## Asociația "METROU UȘOR"

Nr. MU 26 / 25.03.2022

# Transformarea accesului sudic din stația Aviatorilor (M2) în pasaj de subtraversare pietonală a carosabilului deschis 24h/24h

**Către: Primăria Sectorului 1, Primăria Municipiului București  
Spre știință: Metrorex S.A.**

Metrou Aviatorilor (M2)

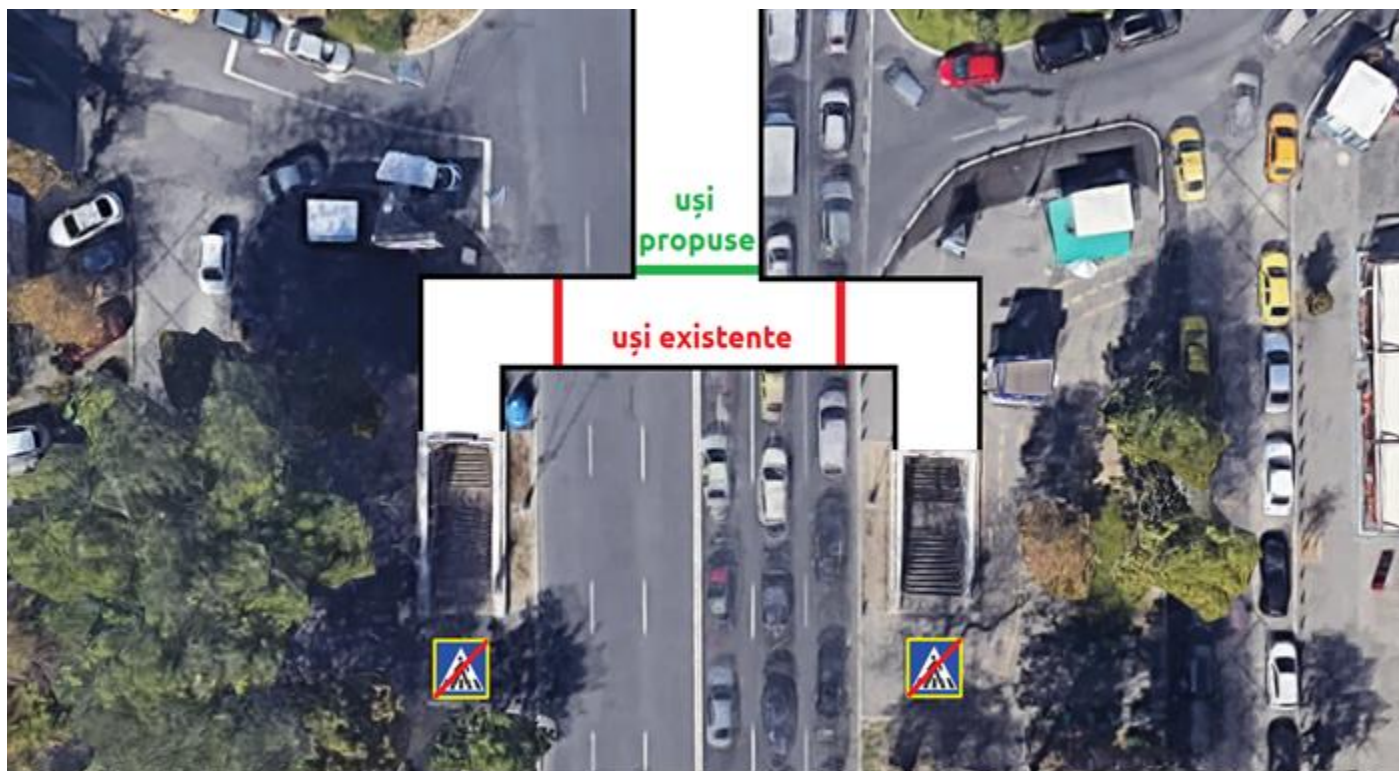
Problema principală identificată este faptul că pasajul este deschis circulației pietonilor doar în timpul programului de circulație al metroului, ceea ce înseamnă că singura modalitate de a traversa bulevardul **dispare** în totalitate pe timpul nopții.

Asociația "Metrou Ușor" a identificat o **soluție simplă, rapidă și cu costuri reduse care rezolvă acest impediment fără a aduce prejudicii companiei Metrorex S.A. și securității stației de metrou. Propunem mutarea ușilor de acces în stație, după cum este prezentat în schema grafică următoare. Astfel, pasajul de acces poate îndeplini funcția de subtraversare pietonală non-stop, așa cum a fost inițial proiectat.**
